Tierpark Bern, Neubau Dählhölzli-Bauernhof
Konzeptstudie im Einladungsverfahren
Bericht des Beurteilungsgremiums, September 2016

DÄHL HÖLZLI BAUERN HOF

Konzept 2

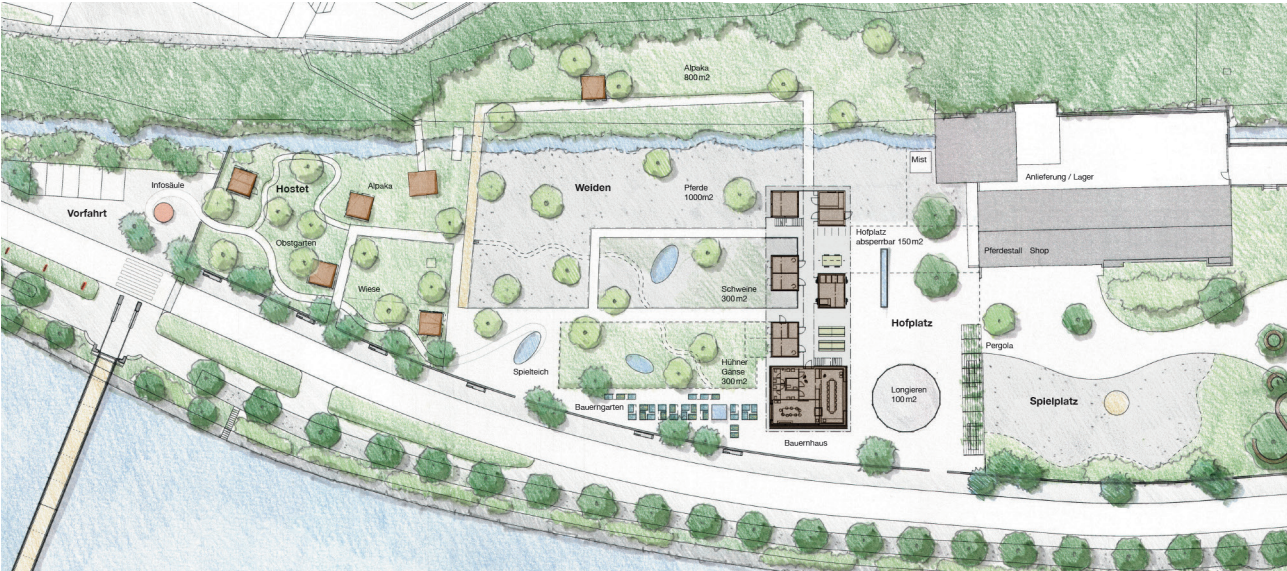
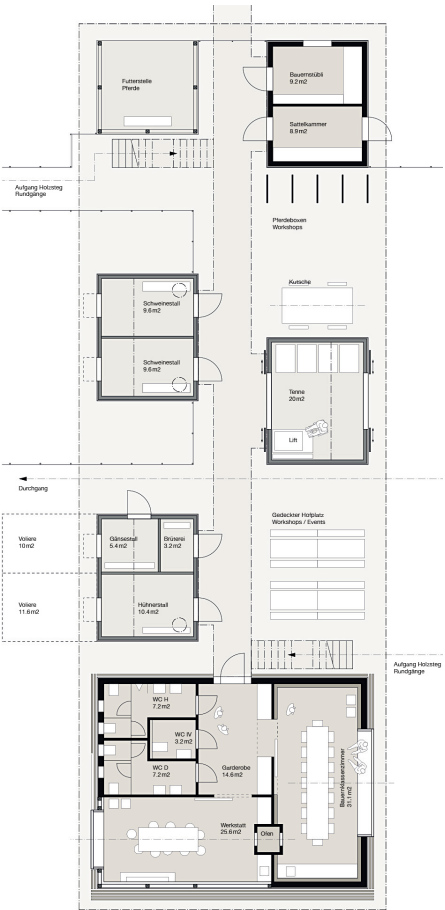
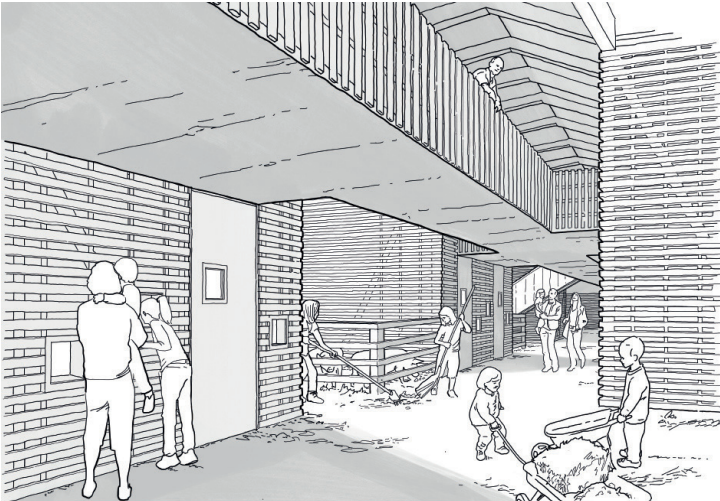
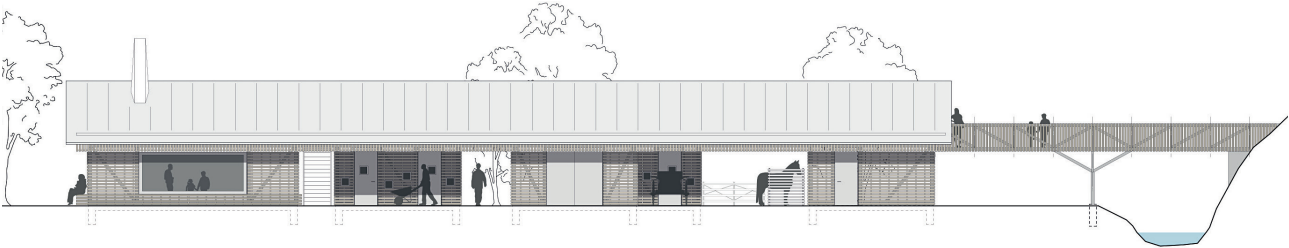
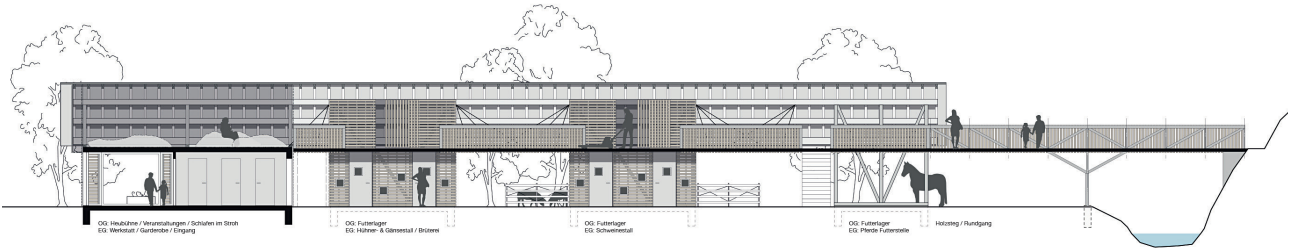
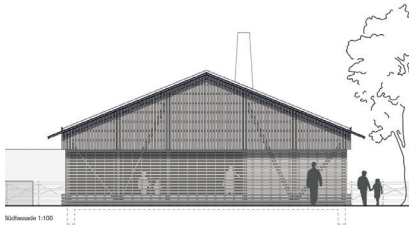
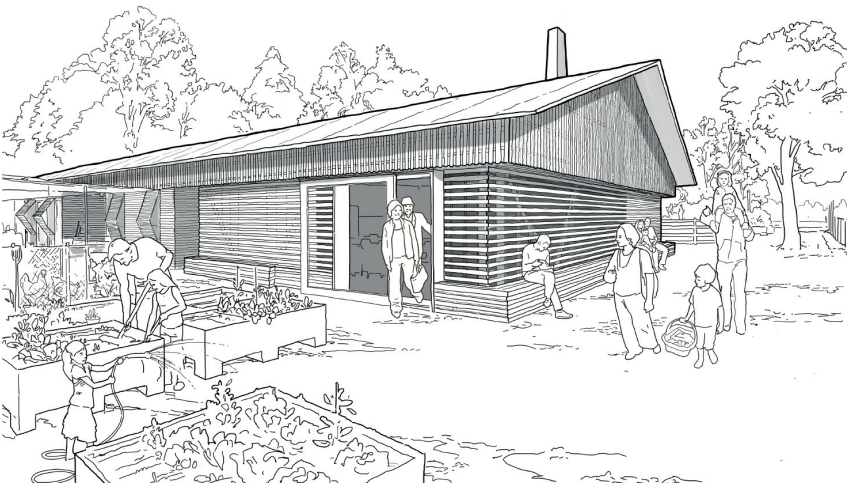
Die Betrachtung des gesamten Landschaftsraums entlang der Aare und die Gliederung der einzelnen Zonen des Tierparks geben dem Konzept eine gewisse Selbstverständlichkeit, auch wenn die Perimetervergrösserung gegen den Schönausteg weit greift. Der neu positionierte Baukörper nimmt sich in Höhe und Markanz gegenüber den bestehenden Bauten zurück und wirkt, trotz seiner Länge, als Nebenbau. Die dadurch erreichte Zonierung der Aussenräume und deren Verbindungen durch das Gebäude hindurch sind gewinnbringend. Das Erdgeschoss vermittelt gekonnt zwischen den verschiedenen Nutzungsbereichen.

Das rechtwinklig zur Aare platzierte, niedrig gehaltene, Neubauvolumen ist schlank und lang. Seine Südfront reicht sehr nahe an die Hochwasserschutzmauer heran. Zusammen mit dem geplanten Saal-Anbau an das Restaurant Dählhölzli bilden die beiden Querbauten eine Art Klammer und markieren den Beginn und das Ende des intensiv bebauten Bereichs an der Aare.

Der Neubau vereinigt alle Ansprüche unter einem Dach und bietet mit seinen ausgeklügelten Stallungen und Lagermöglichkeiten kurze Anbindungen an den Ökonomiebereich. Durch die Anordnung der Erdgeschoss-Nutzungen in einzelnen Boxen entstehen grosszügige Öffnungen und Sichtbezüge durch das Haus hindurch zu den Tiergehegen. Jede Stall-Box hat direkten Auslauf auf die entsprechende Weide. Bestechend ist der grosse, überdachte Bereich, unter welchem auch bei schlechtem Wetter eine Vielzahl von Aktivitäten mit Mensch und Tier möglich sind. Eine über die ganze Gebäudelänge durchlaufende Passerelle im Obergeschoss erschliesst das Schlafen im Stroh und die Futtervorräte. Sie ermöglicht Einblicke von oben auf das Treiben im Erdgeschoss.

Die Erscheinung des Neubaus ist eher die einer modernen Scheune als eines Bauernhauses. Wenige, grossflächige Verglasungen lassen erkennen, dass es sich um eine besondere Scheune handelt. Alle übrigen Fassadenpartien und die einzelnen Boxen sind mit durchbrochenen Lattenverkleidungen umhüllt. Gestalterisch weniger gelungen ist die Verlängerung der Passerelle als offener Holzsteg über die Pferdeweide und den Dalmazibach.

Der grosszügige und gut proportionierte Hofplatz liegt zwischen Spielplatz/Ökonomiegebäude und Neubau. Die

Abgrenzung mit einer attraktiven begrünten Pergola hin zum Spielplatz ist gut gelungen, bietet sie doch eine Art beschattetes Schönwetter-Klassenzimmer. Zugleich wirkt sie als optische Begrenzung zu den Spielaktivitäten, ohne die beiden Bereiche „hart“ voneinander abzutrennen. Der herausgelöste Longierplatz gibt räumliche Weite und schafft neben dem Brunnen ein zusätzliches, attraktives Element auf dem Hofplatz, der ein themenreicher Ort zu werden verspricht.

Die zwischen den Gehegen entstehenden Aussenräumen, werden durch ein Weg- / Platzsystem gebildet und weisen wechselnde, spannungsvolle Zonen auf. Die Absicht, mit Brücken auch den Hangbereich zu integrieren, wird begrüsst, muss jedoch gestalterisch noch überarbeitet werden.

Die Flächen gemäss Raumprogramm werden alle erreicht. Die Tieranlagen erfüllen die Haltungsansprüche der Tiere bereits gut, auch wenn noch Optimierungspotential vorhanden ist.

Eine massgebende Konzeptüberarbeitung hat im Westbereich zu erfolgen, wo die Hostet zum Teil ausserhalb des Tierparkareals angeordnet ist. Auch wenn Ideen im Bereich des heutigen Parkplatzes erwünscht waren, muss der Projektperimeter für die erforderlichen Nutzungen eingehalten werden. Begrüsst wird die Auszeichnung eines Wiesenbereichs mit Kleinbauten unterschiedlicher Nutzung (Ställe für Kleintiere und Spielhäuser).

Das Konzept beinhaltet keine Angaben zur Gestaltung des Gewässerraumes. Die Projektverantwortlichen erwähnten auf Nachfrage bei der Konzeptpräsentation, dass der Dalmazibach Gegenstand einer separaten Projektausgestaltung sein wird. Die Hochwasserschutzmauer wird an diversen Stellen durch Zugänge unterbrochen. Mit geeigneten Mitteln sind diese zu schützen. Ebenfalls muss die baurechtliche Situation der diversen Stege und Brücken über den Dalmazibach geklärt werden.

Generell handelt es sich um ein sehr sorgfältig ausgearbeitetes Konzept, das auch von den Nutzungszuteilungen in weiten Teilen überzeugt. Die Positionierung des Neubaus, dessen Charakter und der hohe funktionale Bezug zum Betrieb sowie die Ausprägung der Freiräume bilden ein überzeugendes, solides Konzept.

Das Beurteilungsgremium empfiehlt der Bauherrschaft einstimmig, die Verfassenden des Konzeptvorschlages 2 gemäss den Bestimmungen im Programm der Konzeptstudie mit der Weiterbearbeitung zu beauftragen. Bei dieser Weiterbearbeitung zum ausführungsfähigen Projekt müssen aus der Sicht des Beurteilungsgremiums neben den aus dem Konzeptbeschrieb hervorgehenden Ausführungen, insbesondere folgende Aspekte überprüft, beziehungsweise überarbeitet werden:

- Die Platzierung des Hauptgebäudes, in Bezug auf den Abstand zur Hochwassermauer
- Die Rodung des Waldes am Hang
- Die Perimetererweiterung im Westen, wobei der Bereich Dalmazibach beim Übergang Tierpark zum Parkplatz mit dem Projekt Hochwasserschutz zu koordinieren ist.
- Die Gestaltung und Anordnung der Passerelle

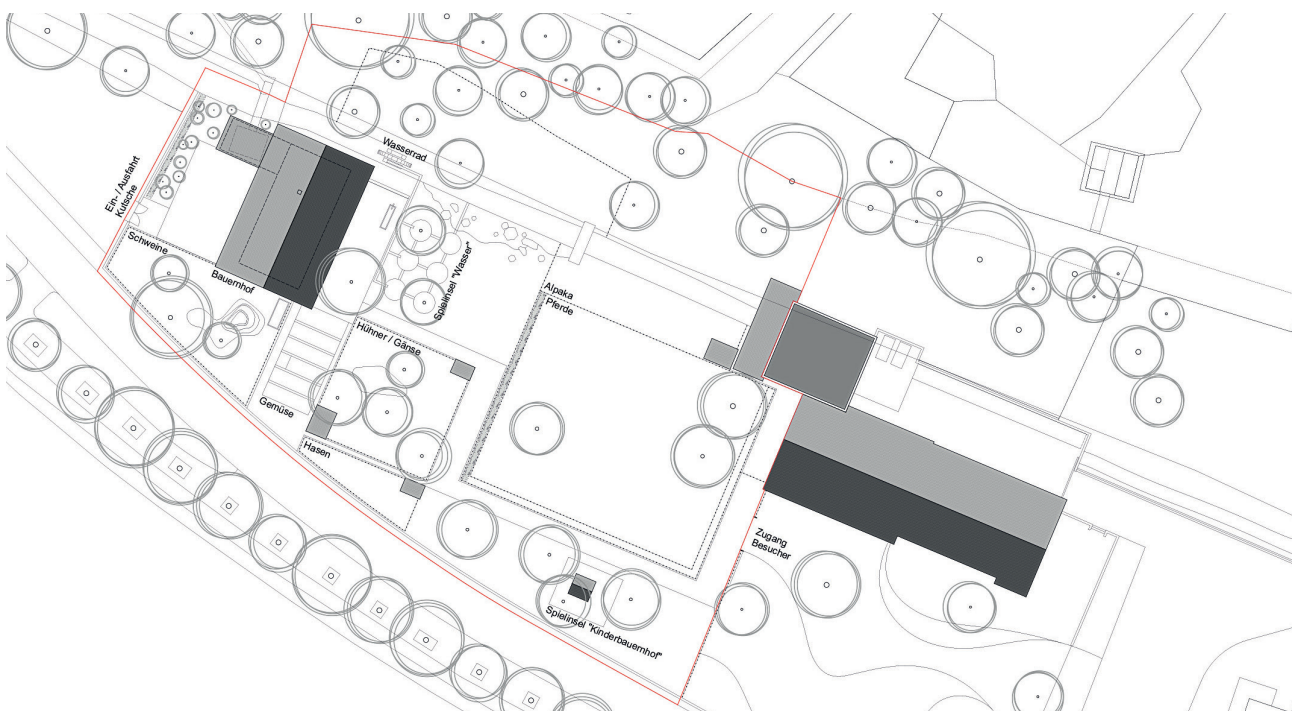
In diesem Konzept wird vorgeschlagen, den Neubau weit entfernt vom Ökonomiegebäude, ganz am Ende der Wegführung, an der westlichen Arealbegrenzung zu platzieren. Damit fehlt ein räumlich definierter Schwerpunkt (Hof); stattdessen markiert das doppelt umzäunte Rechteck des Pferdeauslaufs die Mitte der Anlage.

Entlang des streng rechtwinklig angelegten Weges zum „Bauernhof“ sind ein Kinder-Bauernhof, die Kleinställe für Hasen, Hühner und Gänse sowie ein Wasserspiel angeordnet. Der „Bauernhof“ steht zwischen gepflastertem Hofplatz, mit Brunnen und Linde, und dem rückseitigen Werkhof für die Kutsche. Der als zu mächtig beurteilte zweigeschossige Bau ist geprägt durch das weit ausladende, flach geneigte und offene Satteldach, mit Firstrichtung quer zur Aare. Schwer verständlich ist, dass das Klassenzimmer (der eigentliche Wohnteil) gegen Norden, zum bewaldeten Hang hin ausgerichtet ist.

Die Aussenräume weisen die geforderten Gehegebereiche auf und sind sehr präzise ineinander komponiert. Die geometrische Wegführung bietet allerdings wenig Möglichkeiten für eine flexible Gehegenutzung. Insbesondere wird es schwierig sein, für die Hühner und Gänse genügend Rückzugs- und Ruhebereiche zu schaffen. Die Ponyanlage grenzt direkt an den bestehenden Freilaufstall und ermöglicht eine zeit- und artgemässe Pferdehaltung. Mit dem Werkhof hinter dem Bauernhaus wurde für die

Arbeiten rund um die Pferde (neu beschlagen, anschnüren, anspannen) eine praktische Lösung gefunden. Allerdings werden damit für Gäste attraktive Angebote quasi versteckt. Die Schweinehaltung, zentraler Teil des künftigen Dählhölzli-Bauernhofes, ist ganz am Ende platziert. Das erschwert es, den Mensch-Tier-Kontakt mit den Schweinen im gewünschten Mass zu inszenieren.

Das ausgeklügelte Wasserspiel, bei dem Besuchende die Möglichkeit haben, mittels künstlicher Becken Wasser zu stauen, fasziniert auf den ersten Blick. Das grosse Schöpftrad, das den hinteren Teil des Vorplatzes dominiert, wirkt jedoch überinstrumentiert. In der vorgeschlagenen Umsetzung verschlechtert sich aus Sicht der Renaturierung auch der ökomorphologische Zustand des Dalmazibachs. Dies lässt hinsichtlich der fischereirechtlichen Bewilligungsfähigkeit Fragen offen.

Die Hochwasserschutzmauer ist, wie heute schon, nur im Westen durch einen Zugang geöffnet. Der Standort des Neubaus muss bezüglich des Gewässerraums Dalmazibach überprüft werden.

Insgesamt handelt es sich um ein in sich konsequentes, streng durchgeplantes Konzept, das - auch wenn es die Vorgaben aus dem Pflichtenheft vollumfänglich umsetzt - nicht ausreichend auf die Gegebenheiten eingeht und dadurch nicht zu überzeugen vermag.
